MAGISTRÁT HLAVNÍHO MĚSTA PRAHY

Připomínkování Metropolitního plánu hl. m. Prahy

Druh subjektu		Orgán veřejné moci		
Jméno		Příjmení		
Titul před		Titul za	Datum narození	
Jméno/Název subjektu		Městská část Praha-Ďáblice		
Jméno jednatele		Martin Tumpach		
IČ	231266	ID datové schránky	dkvbw9b	
Ulice	Osinalická	Č. popisné/ č. evidenční	1104/13	
PSČ	18200	Obec	Praha 8	
Telefon	774554343	Email	martin.tumpach@dablice.cz

32) Zástavba v ploše 414/237/5055

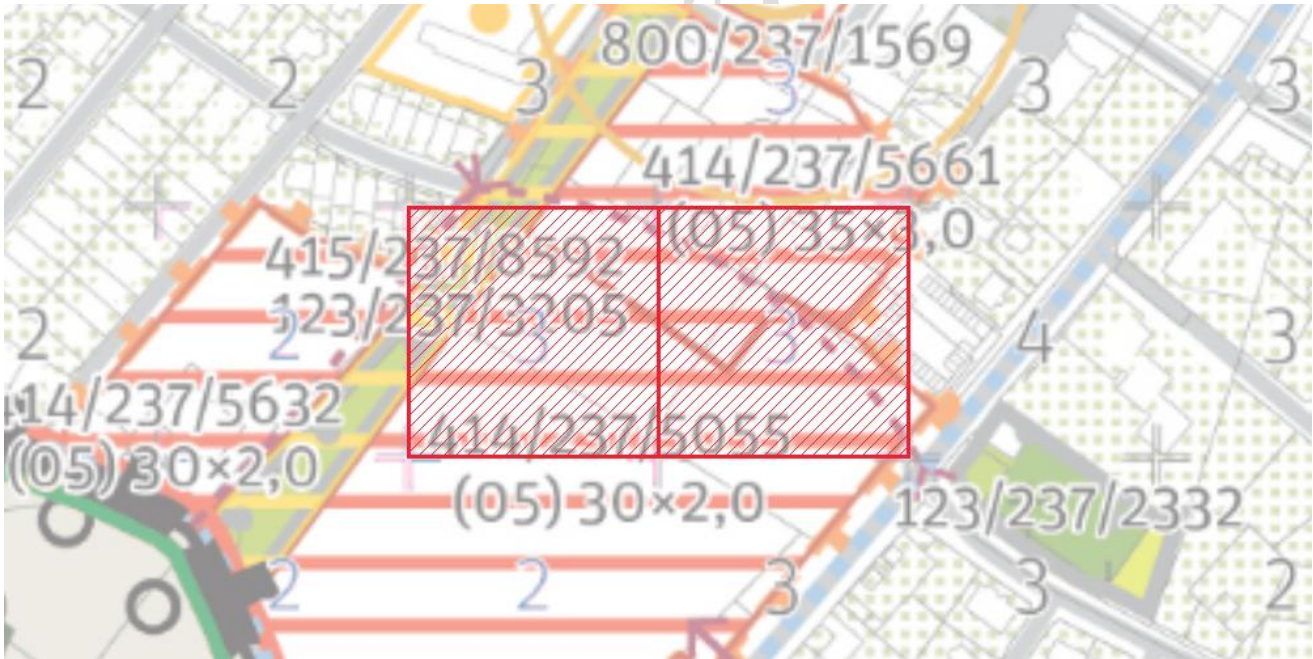
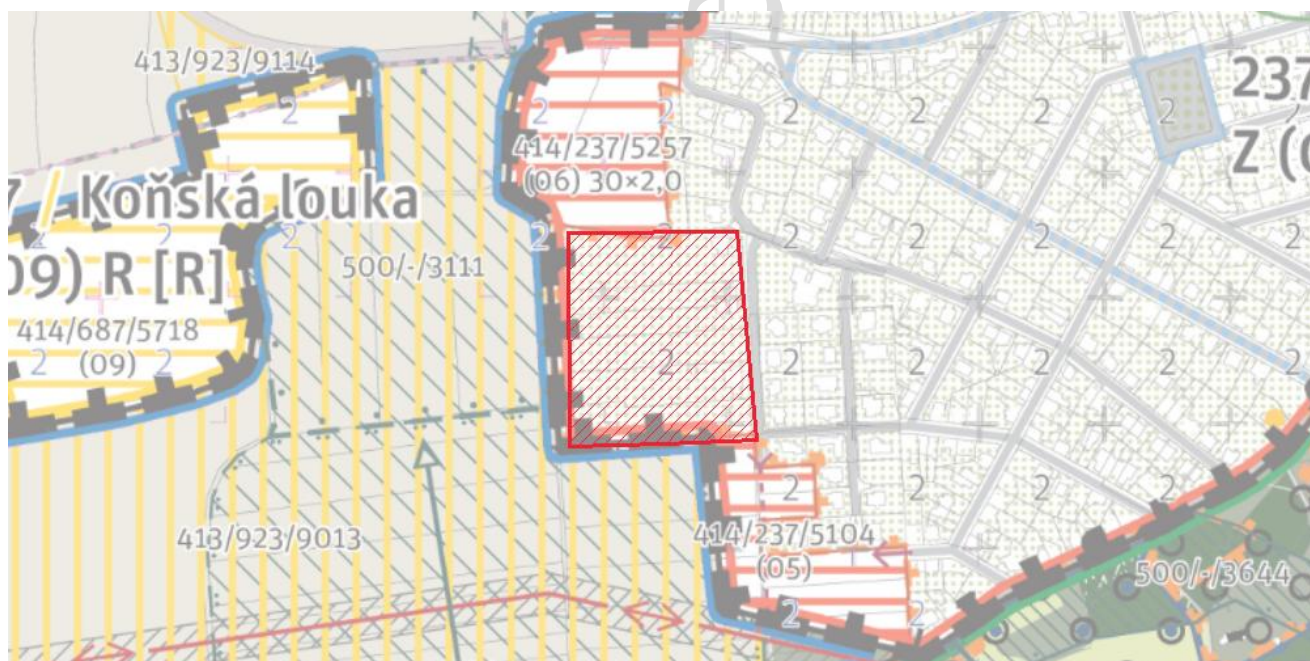
MČ požaduje u dvou čtverců výškové úrovně v ploše 414/237/5055 cca v místě mezi ul. K Lomu a K Náměstí, snížení výškové úrovně ze „3 RNP“ na „2 RNP“. MČ dále požaduje zástavbu v ploše 414/237/5055 podmínit uzavřením plánovací smlouvy a zpracováním územní studie.

33) Území západně od ul. Buližnickové a jižně pod plochou 414/237/5257

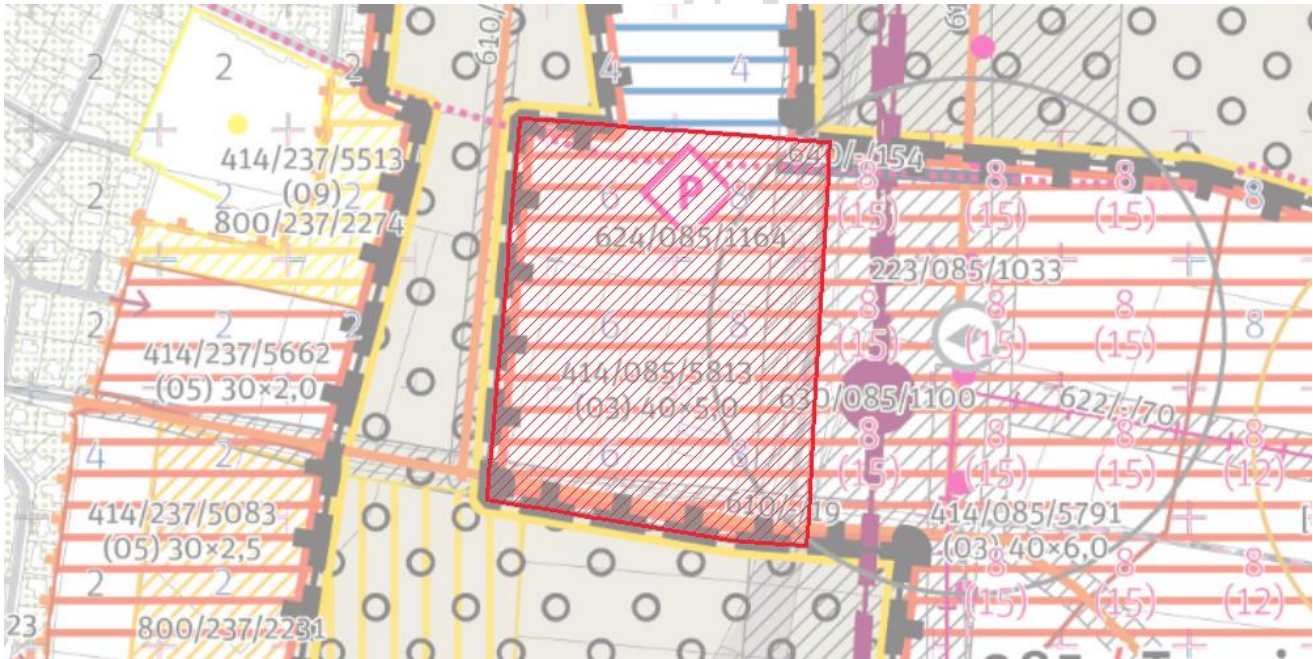
Text vyjádření: MČ nesouhlasí s rozšířením zastavitelného území oproti současnému územnímu plánu západním směrem a požaduje u ul. Buližnickové hranici zastavitelného území vrátit na úroveň stávajícího územního plánu.

5) Importovaná - 103/rozvojová plocha 413/237/2201

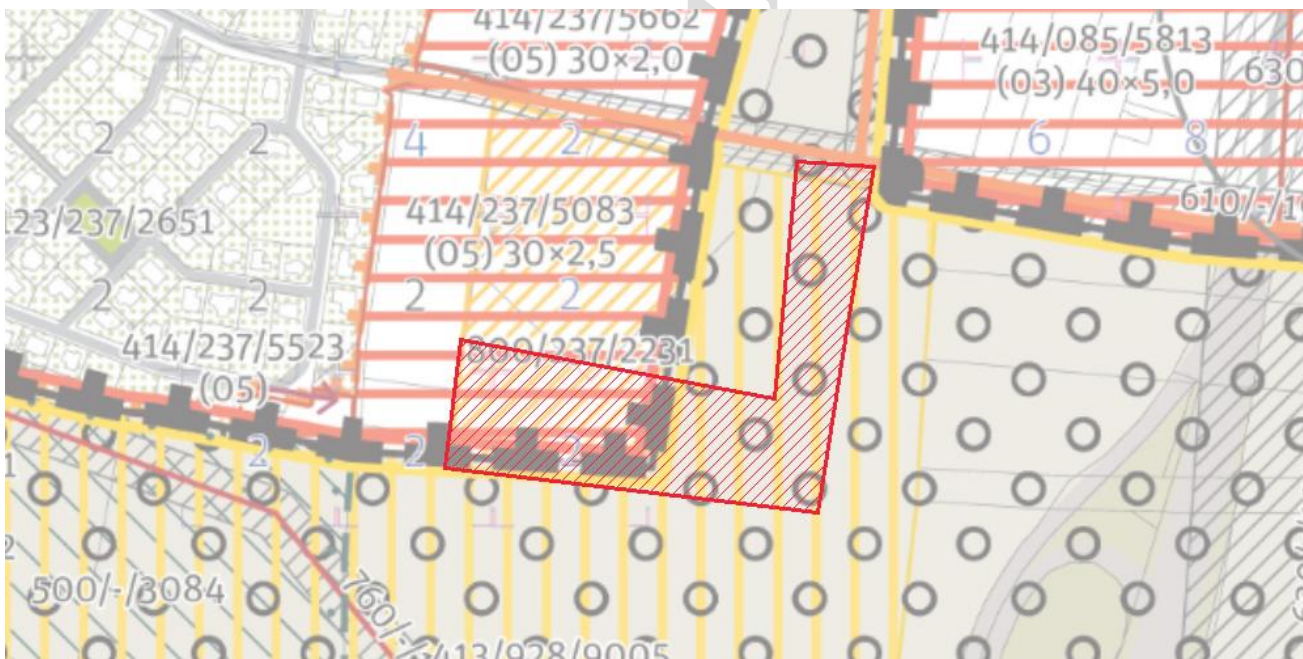
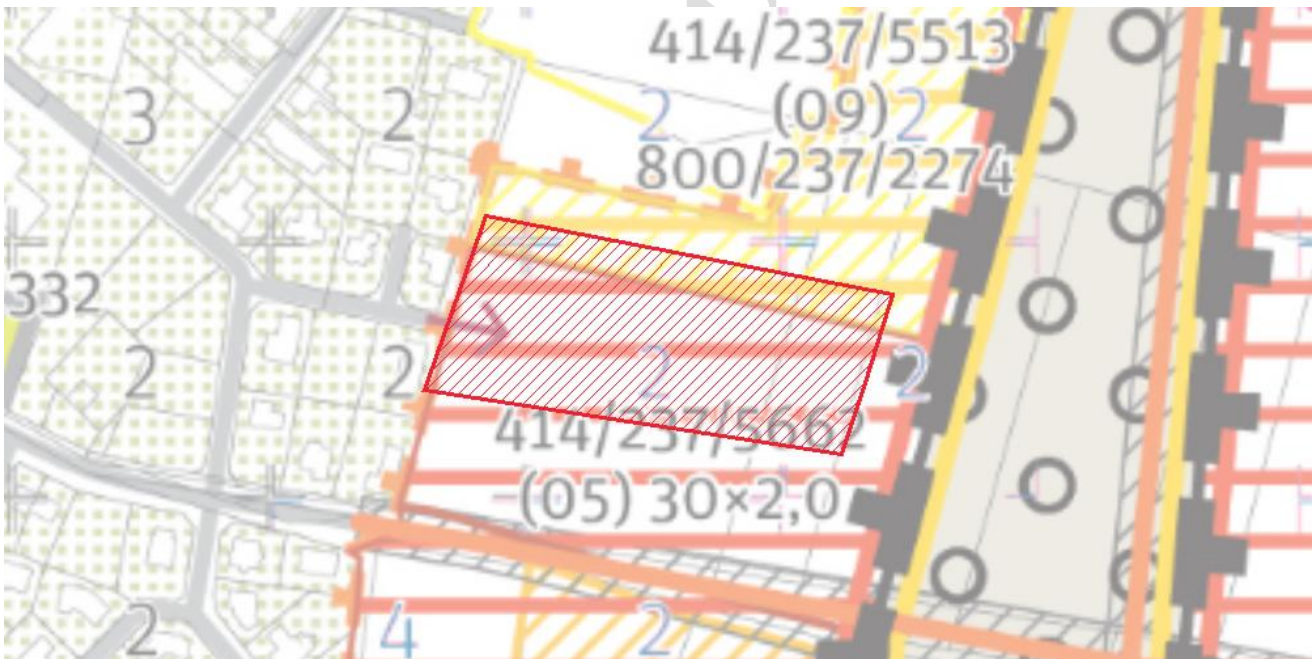
Požadujeme změnu vymezení nezastavitelné transformační plochy s přírodním využitím na části pozemku parc. č. 1729/109, k.ú. Ďáblice, (viz příloha) na zastavitelnou plochu pro občanskou vybavenost a plochu s obytným využitím, která navazuje na plochu se stejným využitím na pozemku parc. č. 1729/638, k.ú. Ďáblice. Součástí návrhu je vymezení pásu veřejné zeleně, která bude navazovat na již navržený souvislý severojižně orientovaný pás zeleně (park) od Mratínského potoka směrem na jih kolem Ďáblického hřbitova.

6) Importovaná - 104/rozvojová plocha 413/237/2610

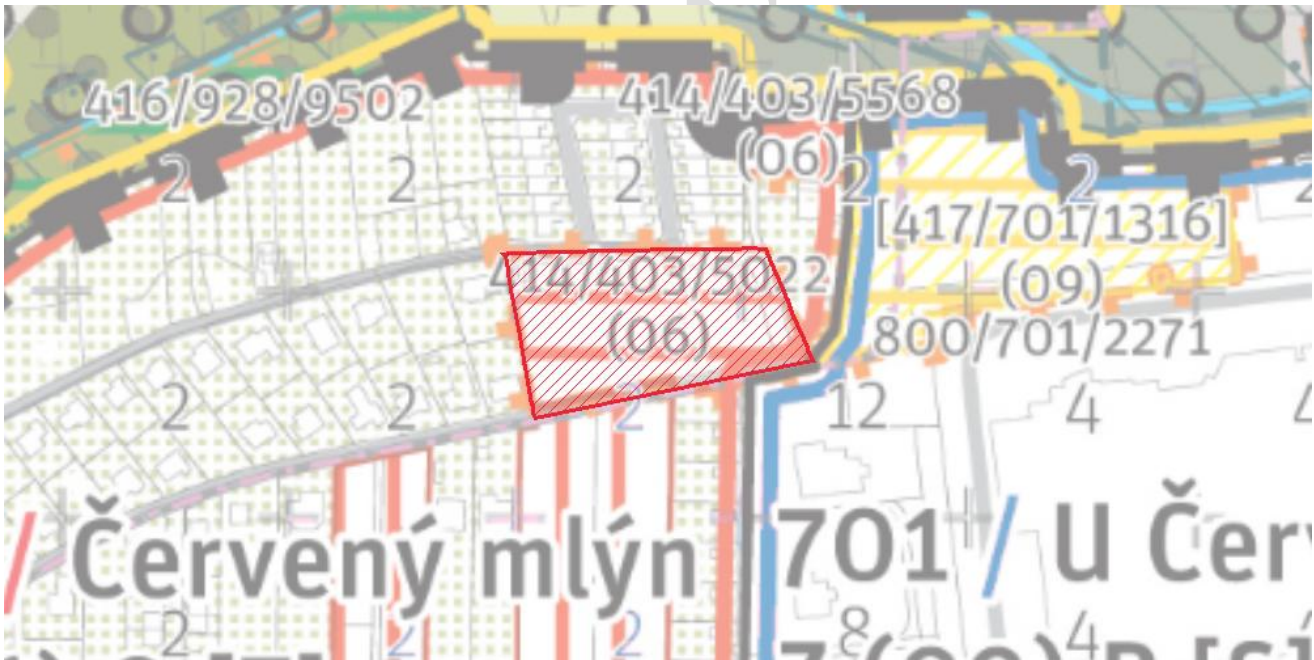
Vzhledem k tomu, že zastavitelná plocha pro rekreační využití byla zmenšena více, než MČ požadovala, MČ požaduje zvětšení plochy pro rekreační využití do rozsahu, v jakém původně požadovala její zachování. Případně, a to se jeví jako vhodnější, rozšířit zastavitelnou plochu pro rekreační využití 414/237/5513 jižním směrem o odpovídající výměru a plochu 414/237/5662 o tuto výměru zúžit. Stávající stav je pro MČ akceptovatelný pouze za vyhovění Přípomínce "Sportovní areál Ďáblice 414/237/5513" - rozšíření rekreační plochy na minimálně na celou plochu pozemků ppč. 1729/625 a 1729/626, oboje v k. ú. Ďáblice.
